# Avis délibéré de l'Autorité environnementale sur la déviation sud d'Ernée (53) par la RN 12 (2<sup>e</sup> avis)

n°Ae : 2025-99

Avis délibéré n° 2025-99 adopté lors de la séance du 10 octobre 2025

Figure 4 : positionnement des aménagements cyclables - source présentation à la rapporteure

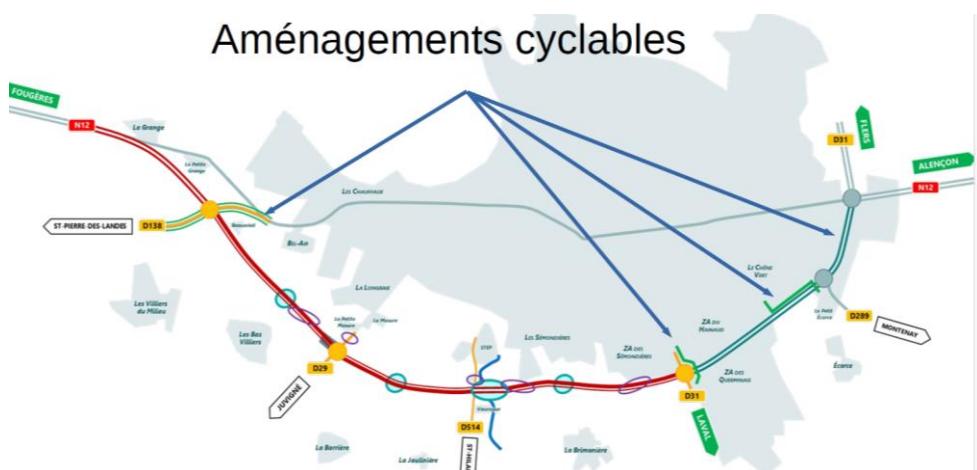
Un soin tout particulier a été apporté au dessin et à la restauration des liaisons utiles à l'activité agricole, à la conception des dispositifs de stockage et de traitement des eaux de ruissellement, au rétablissement des écoulements naturels (débusage de 755 m de cours d'eau par exemple), à l'analyse des fonctionnalités écologiques susceptibles d'être perturbées et à la sécurisation de mesures de compensation dont la pertinence peut être vérifiée. Par ailleurs, des aménagements destinés aux vélos ont été prévus ainsi que le rétablissement des sentiers de randonnée et la réalisation d'une aire de covoitfrage en lien avec une bretelle d'accès à l'hypermarché (super U) et avec l'arrêt des cars, comprenant quelques stationnements vélos sécurisés. S'agissant des aménagements cyclables, le dossier ne montre pas leur articulation avec les itinéraires existants ou en projet.

À la demande de la rapporteure, une carte présentant les aménagements cyclables des différents maîtres d'ouvrage (Etat, Département, communauté de communes, commune) (ci-dessous), a été communiquée ; elle met en évidence le caractère discontinu du maillage.

**L'Ae recommande aux différents maîtres d'ouvrage de prévoir un maillage continu d'aménagements cyclables.**

Figure 6 : état actuel des niveaux de bruit et points noir du bruit de jour (6 h -22h)

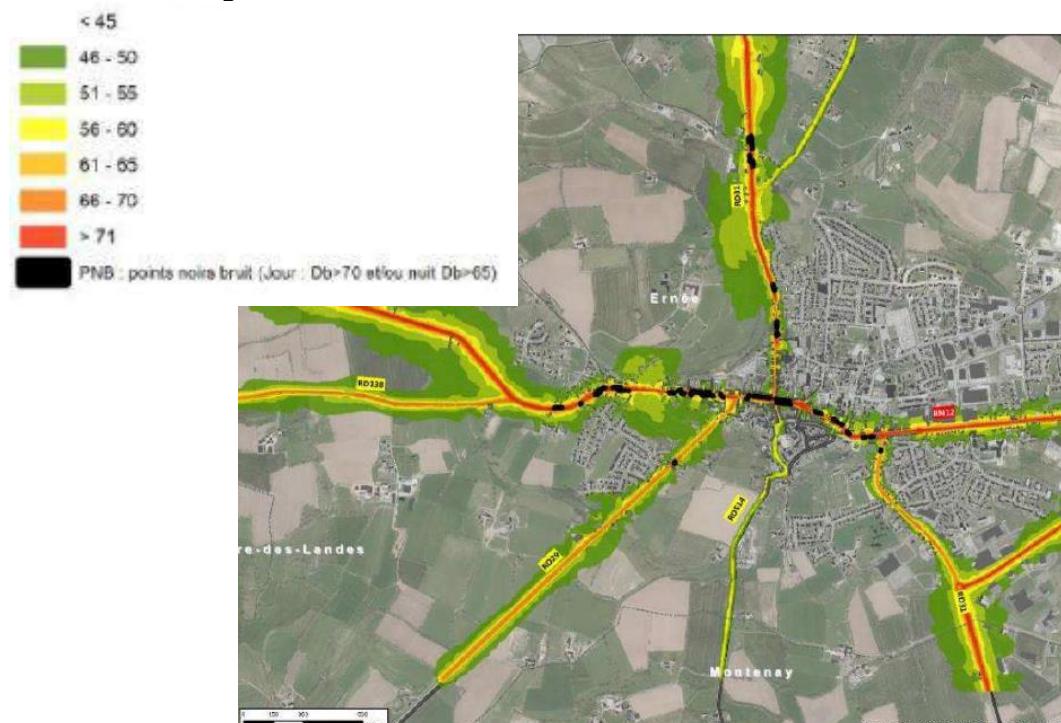
Selon le dossier, la diminution du bruit dans le centre-bourg serait importante (4 dB) dès la mise en service du contournement, le nombre de points noirs du bruit<sup>8</sup> diminuant de ce fait significativement ; aujourd’hui il y en a 98 le long de la RN12 dans le centre d’Ernée et onze le long de la RD31.

Le nombre de points noirs de bruit passerait à 44 après la mise en service de la déviation sud. La déviation elle-même serait de nature à induire six nouveaux points noirs de bruit selon le dossier, dans quatre secteurs, mais deux secteurs correspondent à des sites acquis par le maître d’ouvrage

Les secteurs affectés par le bruit de la nouvelle infrastructure sont situés aux lieux-dits La Grange, La Petite Grange et Beausoleil (à l'intersection avec la RD38), Laubrais et les Bas Villiers, La Longraie, La Petite Masure, La Masure, les Sémondières et Vaurogue. Pour ces secteurs, le projet prévoit des merlons de 2 m de haut (120 m de long à La Grange, 130 m et 180 m de long à Vaurogue, 140 m aux Sémondières) et de 3 m de haut à La Petite Masure (330 m) et des écrans acoustiques sur le viaduc (330 m de long, 2 m de haut). Ces mesures paraissent satisfaisantes.

Figure 16 : extrait du PLUi révisé en vigueur en 2025 – [source : site de la communauté de communes](#)

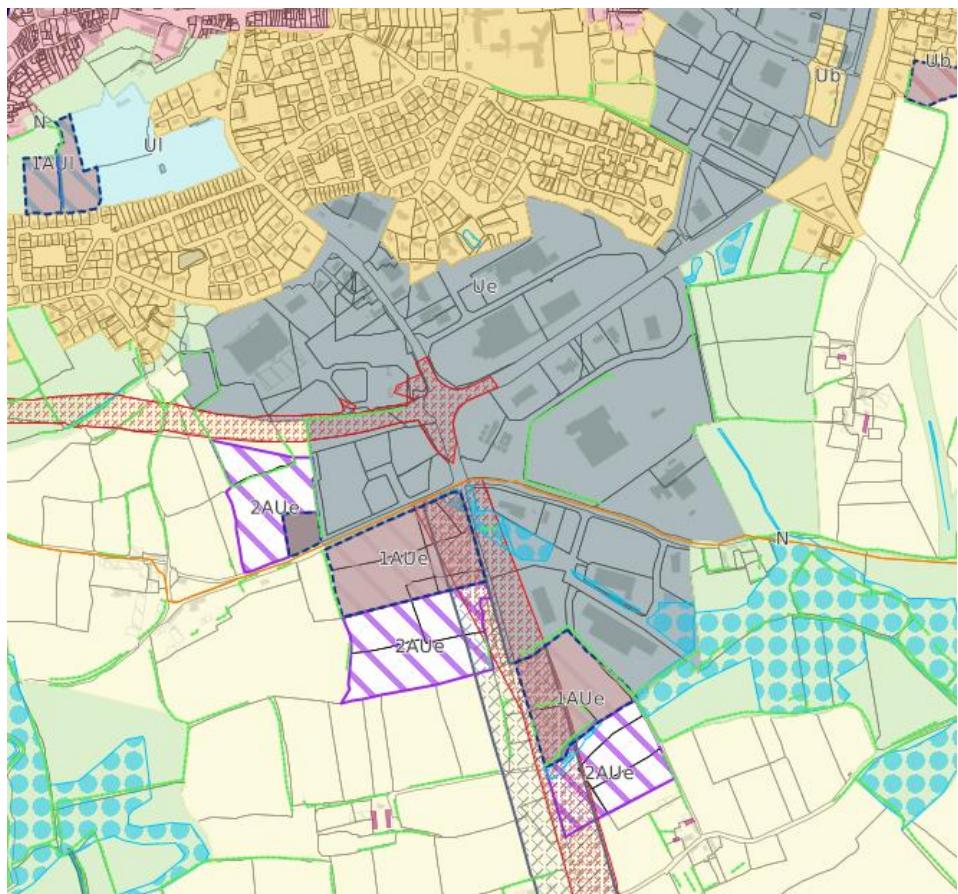
Le plan local d'urbanisme intercommunal de la Communauté de communes de l'Ernée a été approuvé le 25 novembre 2019 et a fait l'objet, depuis lors, des révisions allégées n°1 à 4 et de la modification n°1 approuvées le 11 mars 2025. Le dossier mentionne l'orientation d'aménagement et de programmation n°3 « La Brimonière » à Montenay, qui prévoit d'agrandir le parc d'activité existant (zone 1 AUe sur la figure ci-dessous). Mais il ne mentionne pas les zones 2 AUe qui constituent également à terme des secteurs d'extension des zones d'activité, soit le long de la déviation sud, soit le long de la R31. Le dossier en conclut qu'il n'y a pas d'urbanisation induite par la déviation, ce qui ne paraît pas exact.

L'[inventaire des zones d'activités](#) réalisé en vertu de la [loi Climat et résilience](#) (article L. 318-8-2) par la communauté de communes n'est pas fourni au dossier. Le taux de vacance y est de 13 %. Les possibilités de densification n'y sont pas examinées. La nécessité de ces extensions n'est par conséquent pas démontrée, d'autant que l'artificialisation nette entre 2019 et 2022 est de 33,5 ha dans la communauté de communes ([source mondiagartif](#)).

*L'Ae recommande à la Communauté de communes de l'Ernée d'évaluer les possibilités de densification des zones d'activité existantes et de reconsidérer la nécessité de leur extension.*

Figure 17 : bilan des émissions de gaz à effet de serre de la réalisation du projet – source : dossier

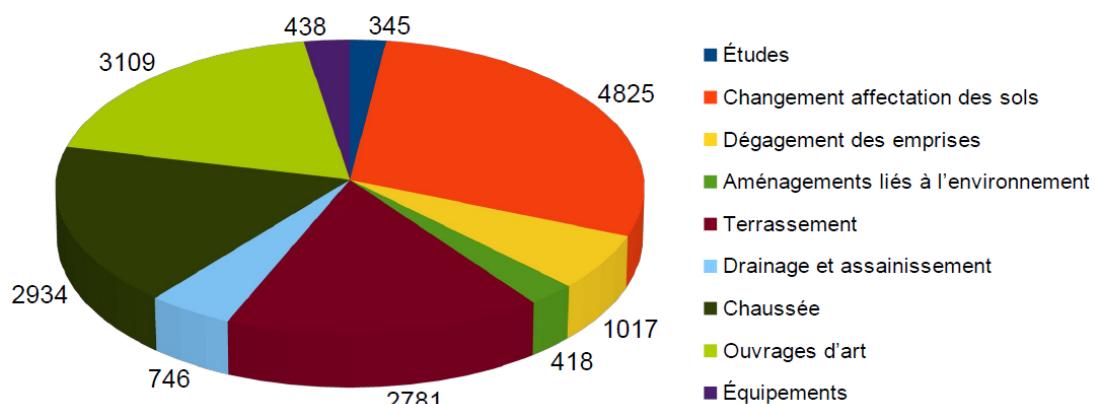
Le bilan des émissions de gaz à effet de serre du projet est en l'état défavorable, très déséquilibré par la phase de chantier, malgré des choix d'optimisation des matériaux (l'objectif étant de passer de 9 000 teqCO<sub>2</sub> à moins de 8 000 teqCO<sub>2</sub>), compte tenu de l'objectif de décarbonation du parc de véhicules pour atteindre une neutralité carbone à l'horizon 2050, soit moins de vingt ans après la mise en service de l'infrastructure. Le bilan est négatif pour la puissance publique du fait de l'augmentation des émissions de gaz à effet de serre. Cette constatation devrait conduire, en plus de l'attention à accorder à la réduction des émissions en phase chantier comme en phase exploitation (cf. supra), à s'interroger sur la nécessité de compenser tout ou partie des émissions du projet<sup>13</sup>, qui n'apparaît pas s'inscrire dans les objectifs de décarbonation fixés en particulier dans la stratégie nationale bas-carbone.
